**VERSLAG VAN EEN GELIJKVORMIGHEIDSONDERZOEK VOOR INGEBRUIKNAME EN/OF CONTROLEBEZOEK
VAN EEN ELEKTRISCHE INSTALLATIE OP LAAGSPANNING EN ZEER LAGE SPANNING****Algemene gegevens**

Plaats van het onderzoek:	Herentalsebaan 17 3de verd , 2160 WOMMELGEM				
Eigendom van:	/				
Opdrachtgever:	De Haan & Geenen Vastgoed bvba Tom Geenen Vastgoed, Drakenhoflaan 19, 2100 DEURNE (ANTWERPEN)				
Type lokalen:	Appartement	DNB:	(Fluvius)	Tarief:	Dag
EAN-code installatie:	541 448820049891353	Nr. teller:	669547-2012	Index:	003598 kWh
Installateur:	/				
BTW-nr.:	/	Of ID-kaartnr:	/	Uitgereikt te:	/ op /
Agent-bezoeker:	Ken Hoeven				Datum onderzoek: 07/05/2019

Overeenkomstig de voorschriften van het Algemeen Reglement op de Elektrische Installaties (A.R.E.I.) - Interne procedure QPRO/ELE/001	
Type keuring:	Art. 276bis Verkoop van een wooneenheid
Bijkomende info:	Installatie deels vernieuwd na 01/10/1981
Herkeuring op:	/
Bescherming tegen elektrische schokken bij onrechtstreekse aanraking: Art. 86 Huishoudelijke lokalen of plaatsen (net TT - voeding van de elektrische installatie via elektrische teller)

Inbreuken - Metingen:

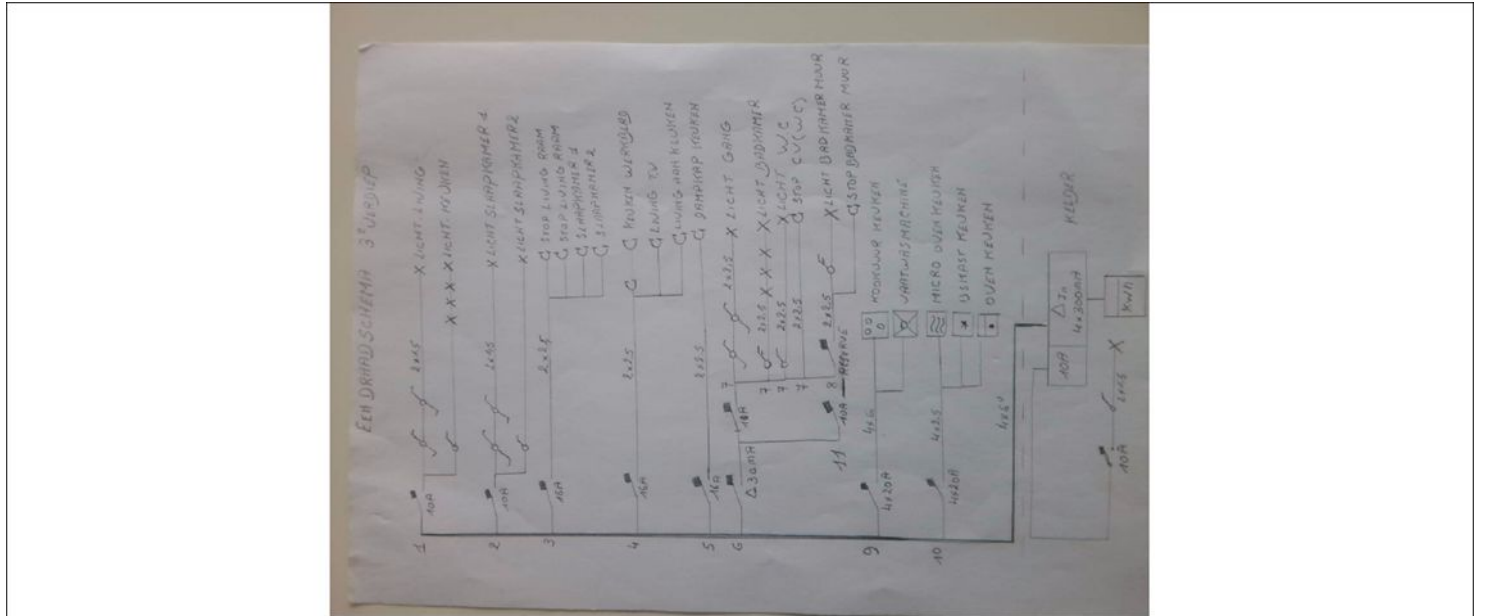
- 2.02. : De spreidingsweerstand is groter dan 30 Ohm en kleiner dan 100 Ohm, maar bijkomende voorwaarden m.b.t. differentieelstroominrichtingen zijn niet vervuld. Aarding bij voorkeur te realiseren kleiner dan 30 Ohm. (art 86.01, 86.07)
- 2.03. : De waarde van de isolatieweerstand van één of meerdere stroombanen is kleiner dan 0.5 M Ohm. (art 20)
